Mission régionale d'autorité environnementale
BOURGOGNE-FRANCHE-COMTÉ

**Avis de la Mission Régionale d'Autorité environnementale
de Bourgogne-Franche-Comté
sur le projet de parc éolien des « Genèvres »
sur les communes de Fontangy, Missery et Noidan (21)**

n°BFC-2021-2917

Extrait du porter-à-connaissance (18/02/2021)

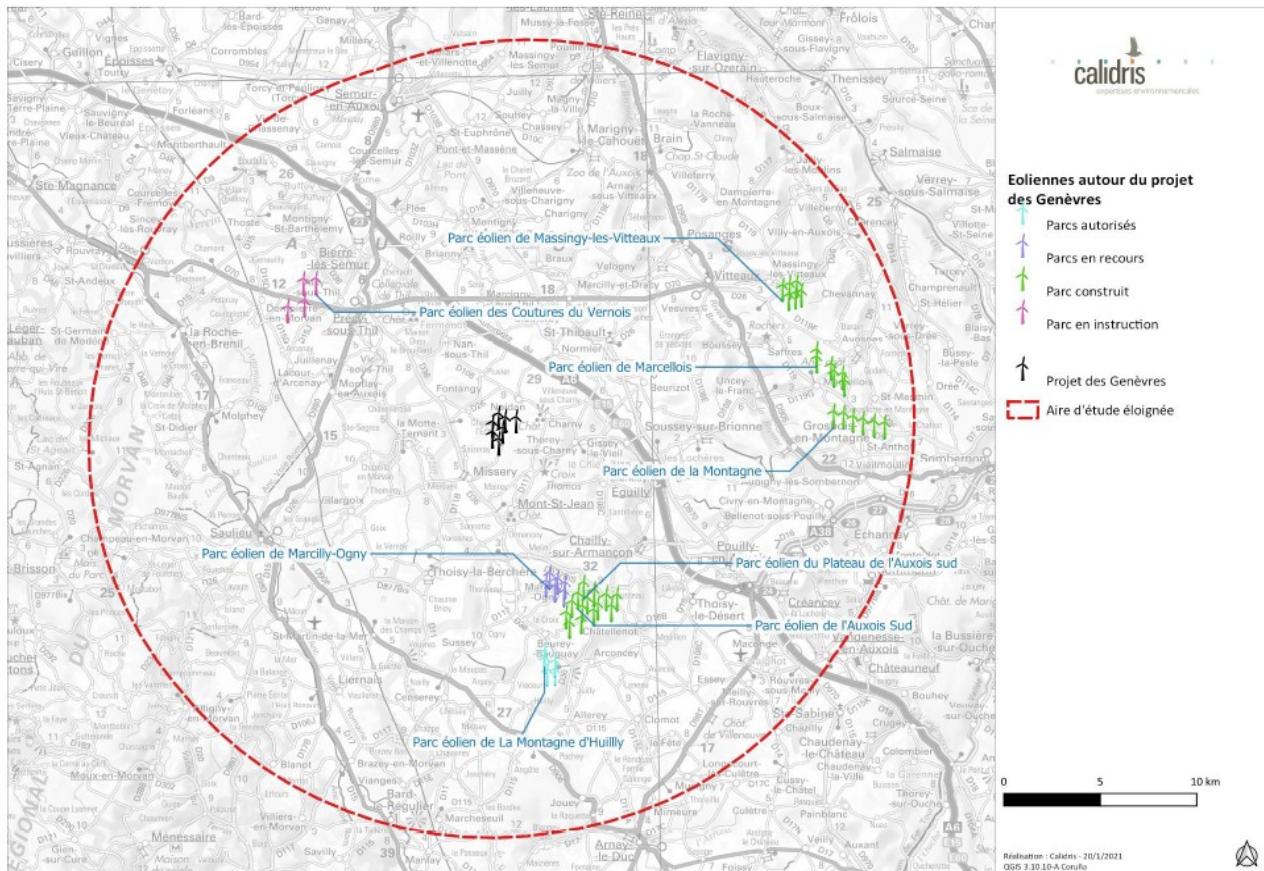
Dans le « porter-à-connaissance aux fins de régularisation de l'avis de l'autorité environnementale » fourni par le porteur de projet en date de février 2021 et qui vise une mise à jour du dossier venant compléter le dossier initial, le projet porte désormais sur 7 éoliennes (E8 supprimée), l'aérogénérateur E1 ayant été déplacé d'environ 30 mètres vers le sud-est et les six autres déplacés de quelques mètres.
